# Raport z audytu dostępności architektonicznej i informacyjno- komunikacyjnej

Dom Aktora Teatru Rozrywki

ul. Szczecińska 10

Altix sp. z o. o., 2024 r.

### Problem 3.

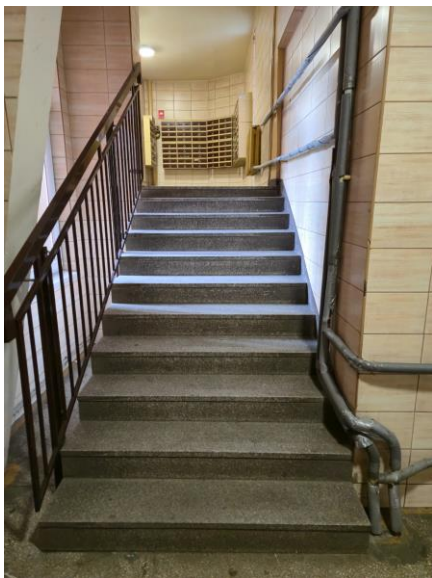
**Opis:** Brak dostępu do budynku dla osób poruszających się na wózku inwalidzkim.

**Zalecenia:** Zaleca się montaż podnośnika ukośnego obok schodów prowadzących od na wysoki parter i do windy. Miejsce „parkowania” odnośnika znajdować powinno się na poziomie wejścia, należy przy tym przenieść część skrzynek pocztowych na inną część holu.

## Problem 5.

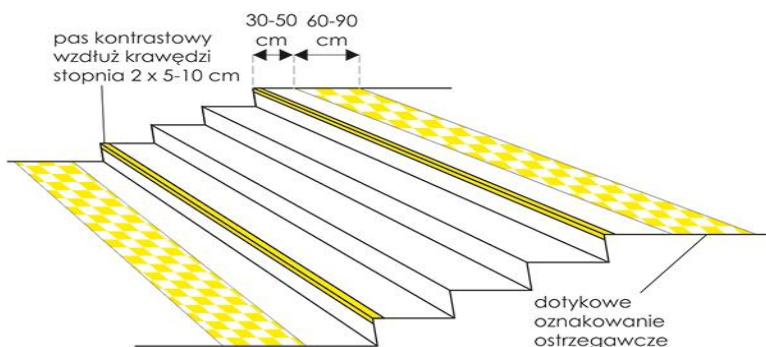
**Opis:** Przed krawędzią pierwszego górnego i pierwszego dolnego stopnia nie ma fakturowego oznaczenia ostrzegawczego FON.

**Zalecenia:** Brak oznaczeń fakturowych ostrzegawczych może powodować, że osoby niewidome i niedowidzące nie zauważą schodów i z nich spadną. Zalecamy zamontowanie faktury ostrzegawczej FON przed krawędzią pierwszego górnego stopnia oraz pierwszego dolnego stopnia w odległości nie mniejszej niż 0,5 m szerokości schodów i długości od 0,6 do 0,8 m.

## Problem 6.

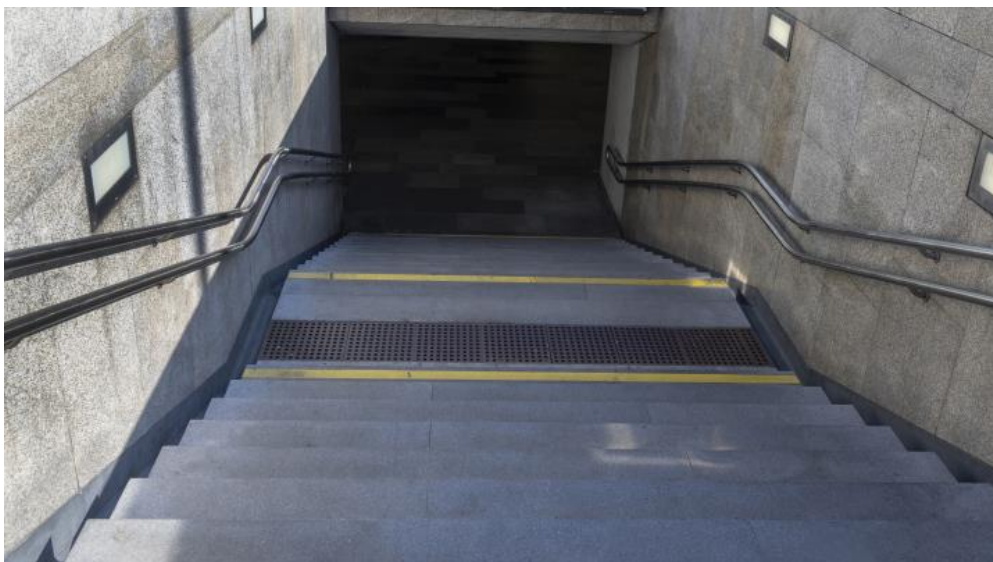
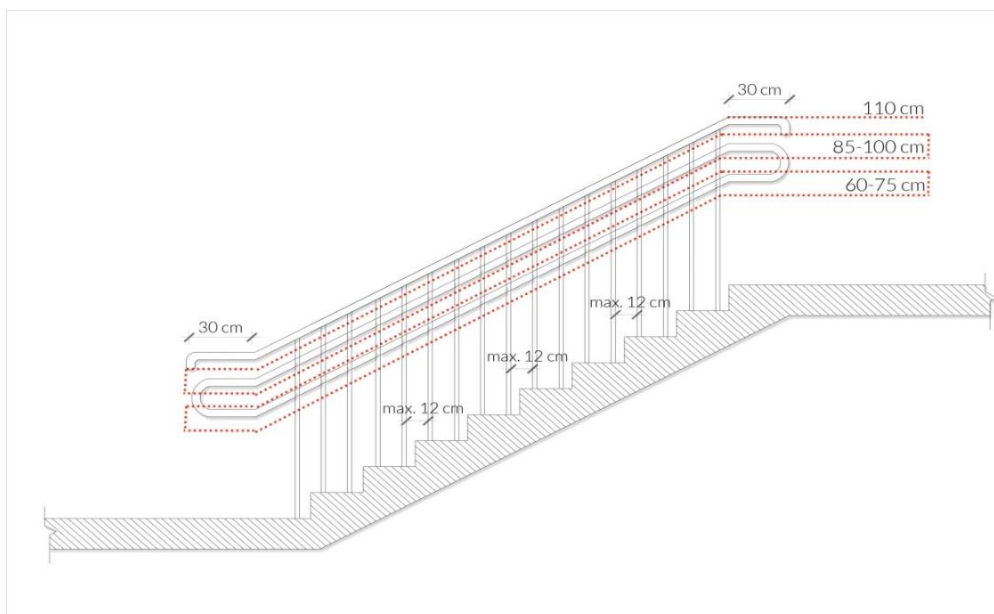
**Opis:** Poręcze przy schodach są pojedyncze i występują tylko po jednej stronie schodów.

**Zalecenia:** Schody zewnętrzne i wewnętrzne, służące do pokonania wysokości przekraczającej 50 cm, powinny mieć balustrady i poręcze umożliwiające lewo- i prawostronne ich użytkowanie. Zaleca się stosowanie poręczy z podwójnym pochwytem: pierwszym na wysokości 85 - 100 cm, drugim na wysokości 60 - 75 cm po obu stronach biegu schodów. Średnica poręczy powinna wynosić pomiędzy 3,5 a 4,5 cm. Poręcze powinny być wybiegać 30 cm poza koniec biegu schodów, a ich końce powinny być zamontowane do ściany bądź być zawinięte w dół umożliwiając ich bezpieczne użytkowanie.
